## DICTAMEN DE SEGURIDAD ESTRUCTURAL

Expediente:		UMF 19	
Nombre del Evaluador Técnico:	ING JAIME SOLIS CORTES		
No. Registro:	495	Fecha:	9 de octubre de 2017
<b>1. UBICACIÓN Y DESCRIPCIÓN DE LA EDIFICACIÓN</b>			
Zonificación propuesta de la ciudad para efectuar la evaluación			
Dirección	PRESIDENTE CARRANZA 100		
Colonia	DEL CARMEN	Delegación	COYOACÁN
C.P.	04000	Entre calles/Referencia	
Coordenadas Geográficas			
Persona contactada	ING JOSÉ LUIS GUTIÉRREZ	Teléfono	5544944244
<b>USO DEL INMUEBLE</b>			
Casa habitación		Departamentos	
Oficinas Públicas		Oficinas Privadas	
Estacionamiento		Bodegas	
Recreativo		Centro de Reunión	
		Comercios	
		Industrias	
		Educación	
		Otro:	SALUD
Número de niveles sobre el terreno (incluyendo azotea y Mezanines)			2
Número de sótanos		Número de ocupantes	
Tipo de inspección		Inspección exterior	Inspección interior y exterior
			X
<b>2. ESTADO DE LA EDIFICACIÓN</b>			
	SI	NO	OTRA

**INSTITUTO MEXICANO DEL SEGURO SOCIAL**  
**UNIDAD DE MEDICINA FAMILIAR No 19**  
**DR. FRANCISCO HERNÁNDEZ PAUL**  
**DIRECTOR DE LA UNIDAD**  
**PRESIDENTE CARRANZA No. 100 COL. DEL CARMEN**  
**DEL. COYOACÁN, C. P. 04000**  
**CIUDAD DE MÉXICO**

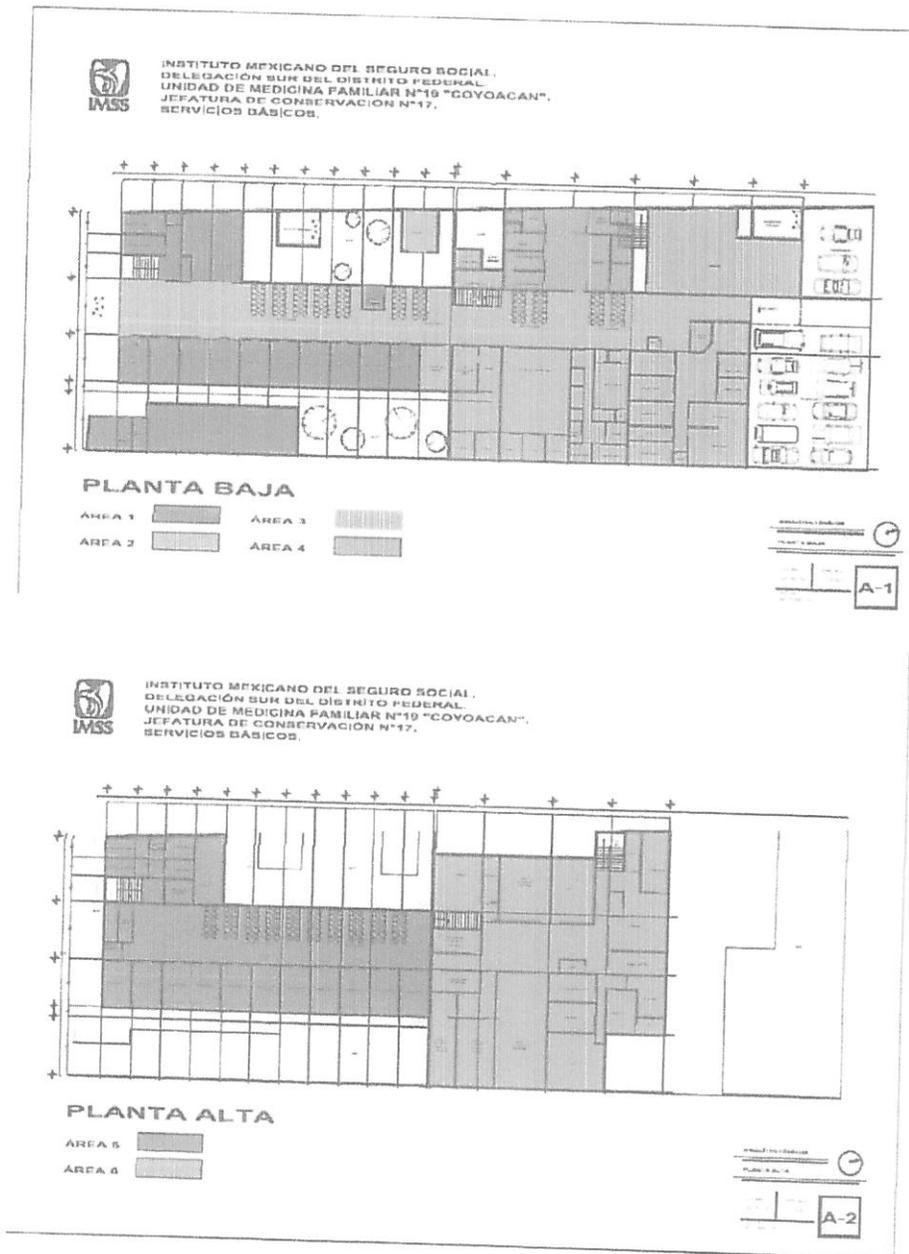
En fachada se determinan algunas fisuras que son de aplanados y pintura, reparables mediante resanes sencillos.

En las colindancias se aprecia que no se cuenta con junta constructiva adecuada, ya que los elementos colindantes se encuentran pegados a la UMF, por lo que se recomienda hacer la separación pertinente entre los edificios y evitar daños futuros.
